伊方発電所原子炉施設保安規定変更認可申請書
補足説明資料

四国電力株式会社

伊方発電所保安規定審査資料	
資料番号	TS(68)-02 (改2)
提出年月日	令和元年5月7日

伊方発電所原子炉施設保安規定の 変更について

本店組織の変更（第1編，第2編共通）

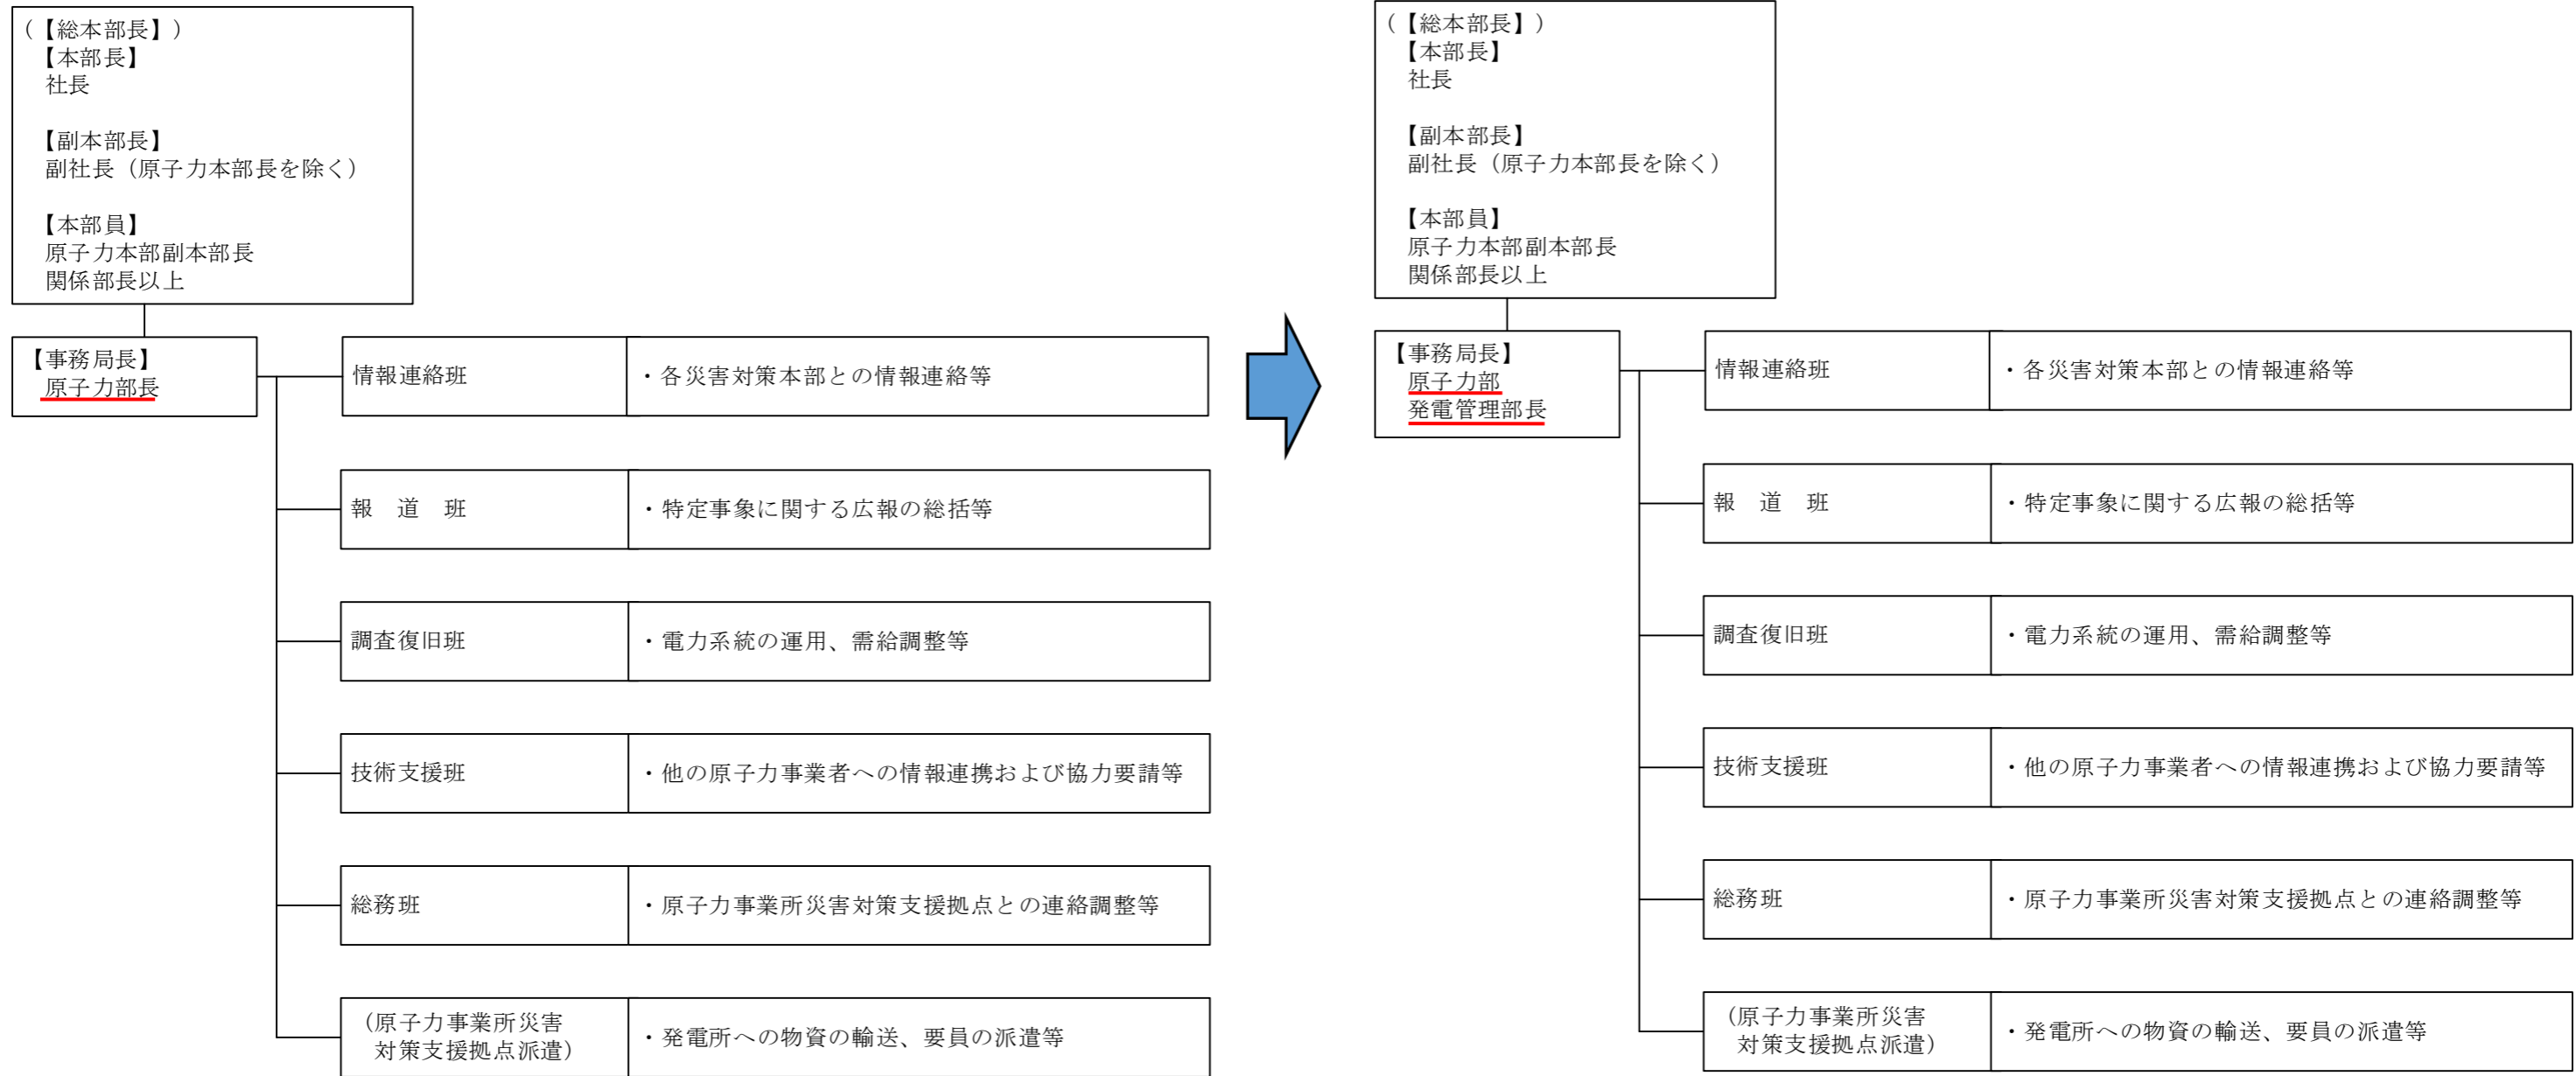
伊方発電所は、今後3号機の安全・安定運転を継続しつつ、1、2号機の廃止措置や使用済燃料乾式貯蔵などフロントからバックエンドに至る諸課題を総合的かつ効率的に解決していく必要がある。このため、現在、原子力部と原子燃料部に分かれている本店組織を原子力部に統合し、新たな原子力部長の権限により配員も含めた資源の適切な配分が機動的にできるようにする。

このことにより、現在の原子力部と原子燃料部が実施している発電所の保安に関する本店業務を、原子力部長が総合的な立場から統括でき統制がはかれるとともに、横断的に調整がはかれる。

また、原子力部長のもとに原子力部発電管理部長（以下「発電管理部長」という。）および原子力部原子燃料サイクル部長（以下「原子燃料サイクル部長」という。）を配置し、現在、原子力部長および原子燃料部長の責任・権限にて実施している実務については、それぞれに責任・権限をもたせ、現在と同様な体制で業務遂行できるようにする。

具体的な業務内容としては、新たな原子力部長は、原子力部を全体統括する業務として、原子力部が所管する2次文書の制定・改廃、原子力部品質保証運営委員会および原子力発電安全委員会の委員長等の業務を実施する。

上記の新たな原子力部長が実施する業務を除き、発電管理部長については、現在の原子力部長が所管する業務を、原子燃料サイクル部長については、現在の原子燃料部長が所管する業務を実施する。ただし、廃止措置に関する業務については、現在は原子力部長の所掌としているが、使用済燃料と同様、廃棄物の処分方法が課題となることから、原子燃料サイクル部長の所掌とする。

発電所組織の変更（第1編）

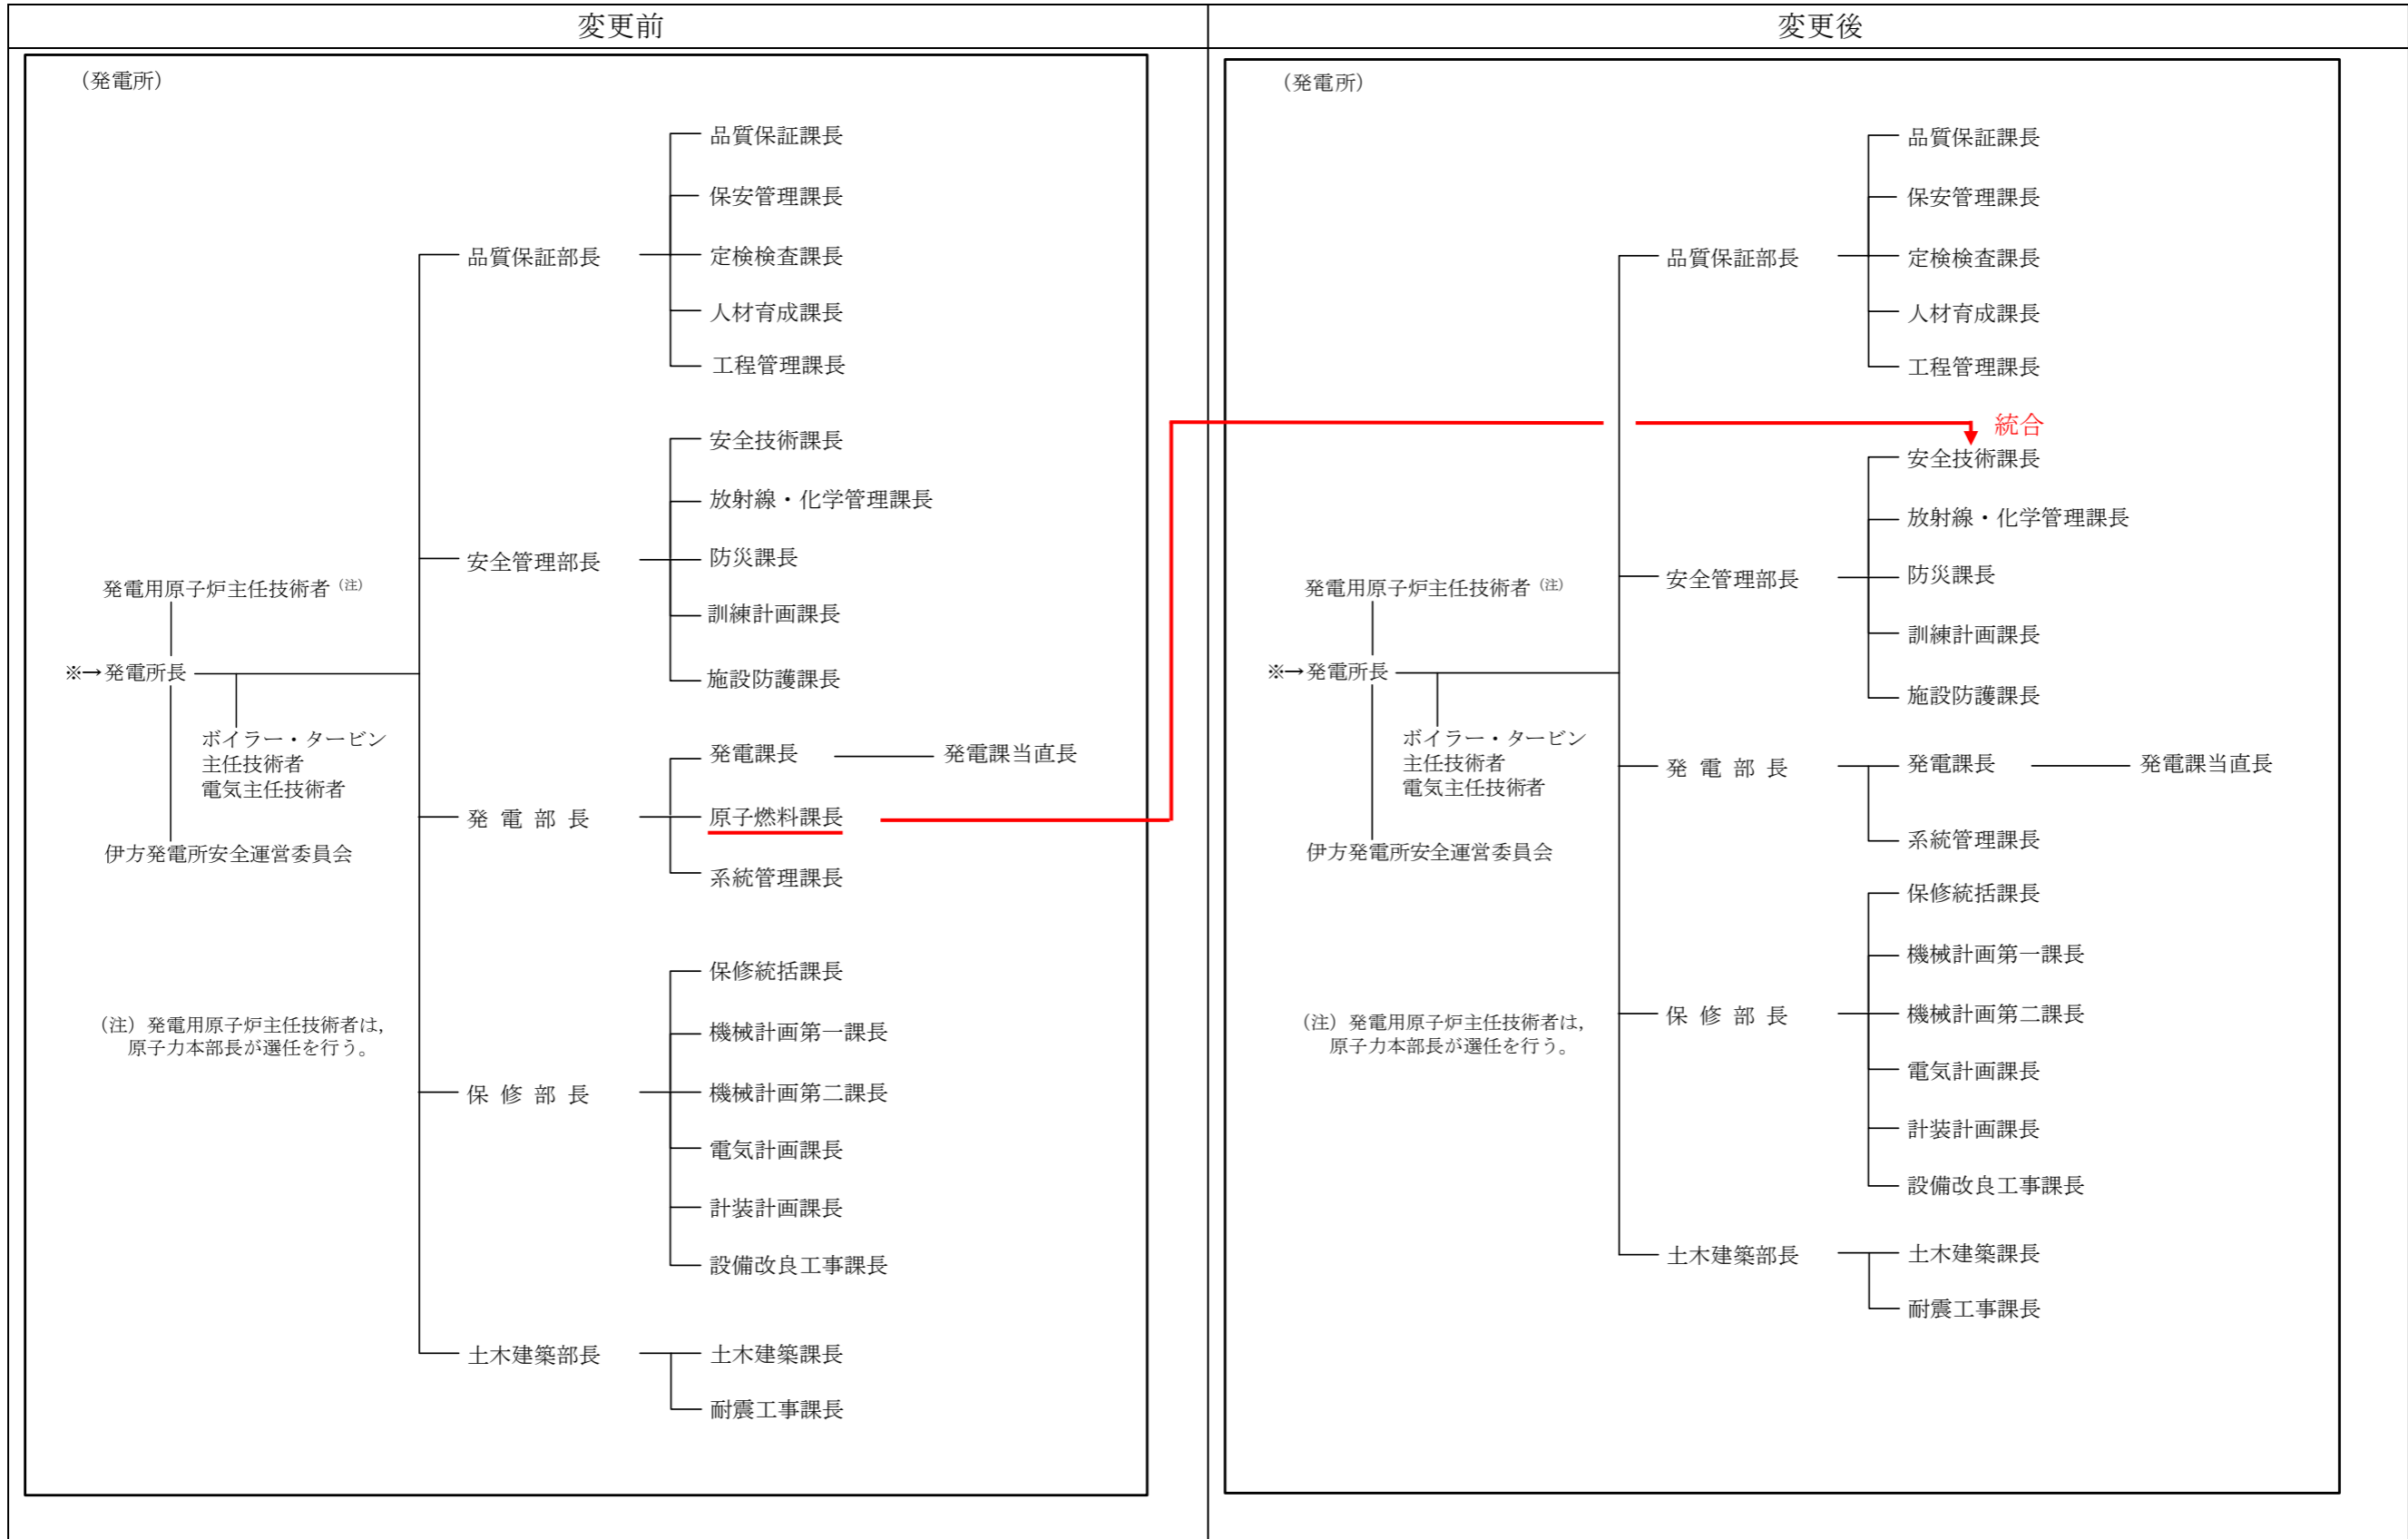
- (a) 1, 2号機の廃止措置を安全・着実に遂行・推進するため、伊方発電所長の下に廃止措置室を新たに設置し、廃止措置室長の下に廃止措置課長を配置した体制とする。

- (b) 新規制基準への対応により重大事故等発生時，大規模損壊発生時の体制整備および非常時の措置に関する業務を所管し年間を通じて業務量の多い安全技術課と，1, 2号機の廃止に伴い業務量が減少することが見込まれる原子燃料課を統合することによって，現在，両課が実施している業務を，その時々業務内容や業務量に応じて，柔軟に配分，実施することにより，統合後の安全技術課が実施する業務をより確実に遂行する。

になるため、保安規定第8条に定める原子炉主任技術者が兼務を行うことができる職位から安全技術課長を削除する。

発電所組織の変更（第2編）

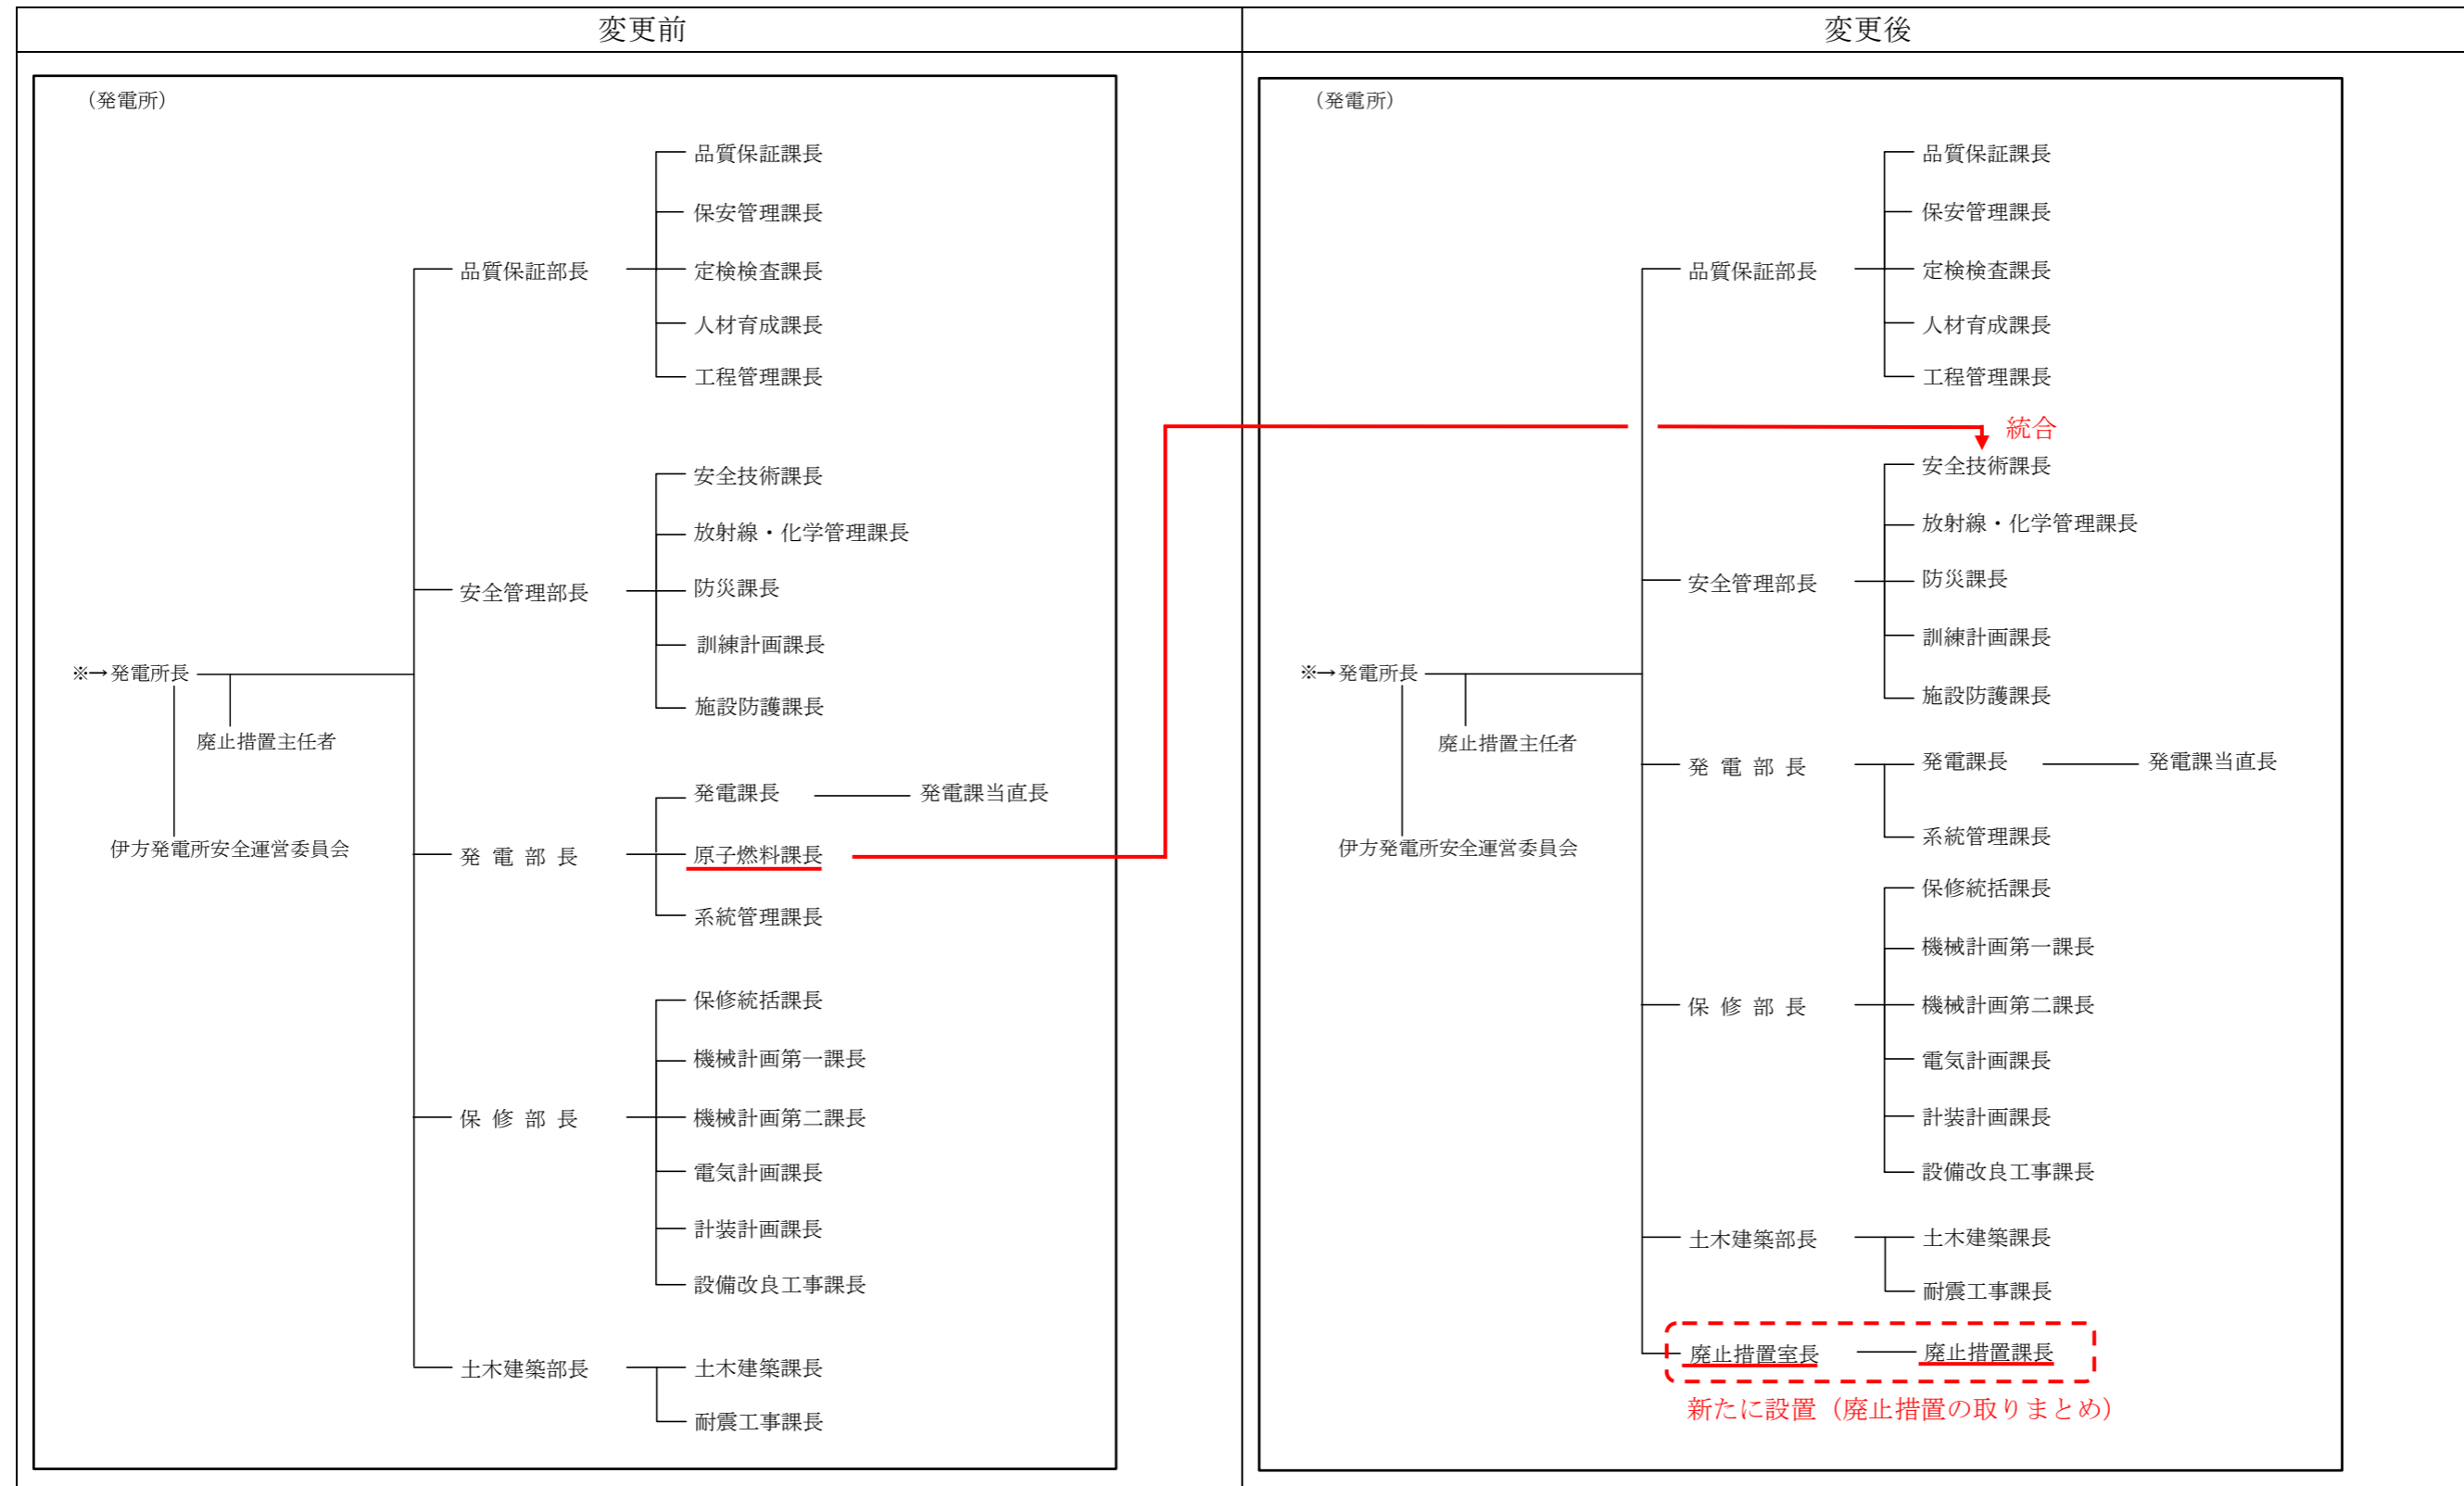
廃止措置室長は、関連部署が実施する発電所における廃止措置に関する業務を総括する。

廃止措置課長は、保安規定第 2 編第 4 章第 2 節の廃止措置管理に関する業務プロセスを、保安規定第 214 条により廃止措置管理内規を作成し、発電所が実施する廃止措置工事に関する業務を管理するとともに、安全貯蔵対象設備（放射能レベルが比較的高い原子炉領域設備）の解体撤去作業を行わないための安全貯蔵措置に係る業務を実施する。

原子力発電安全委員会委員の一部追加について

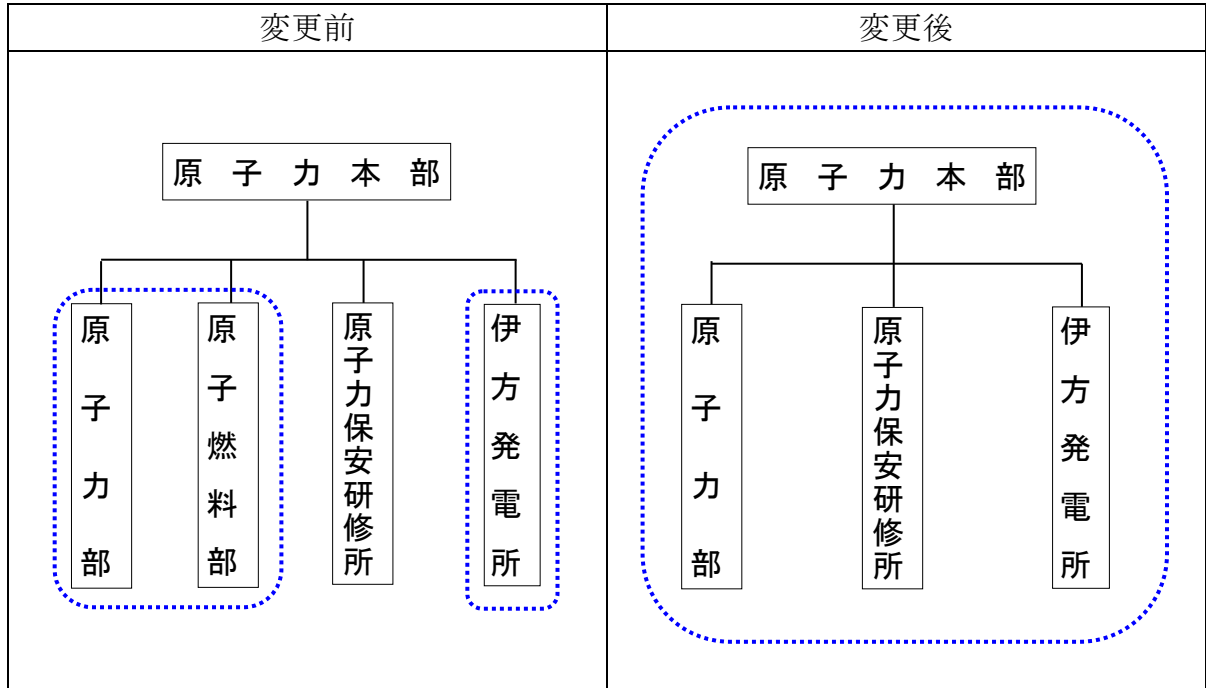
原子力発電安全委員会については、現在、本店のグループリーダー以上の職位の者および発電所の課長以上の職位の者で委員を構成しており、審議事項に応じて、原子力関係業務の豊富な経験を有する要員を配置する原子力保安研修所等のグループリーダー以上の職位の者からも意見を求めている。

原子力発電安全委員会は、原子力に係る知識・経験を有した者から広く意見を求めることができる委員構成とすることが原子炉施設の保安に対しより望ましいと考えることから、本店および伊方発電所に加え、原子力関係業務の豊富な経験を有する要員を配置する原子力保安研修所等のグループリーダー以上の職位を含むよう委員を一部追加することとし、原子力本部のグループリーダー以上の職位の者および課長以上の職位の者を委員とするよう、関連する保安規定条文の変更を行う。
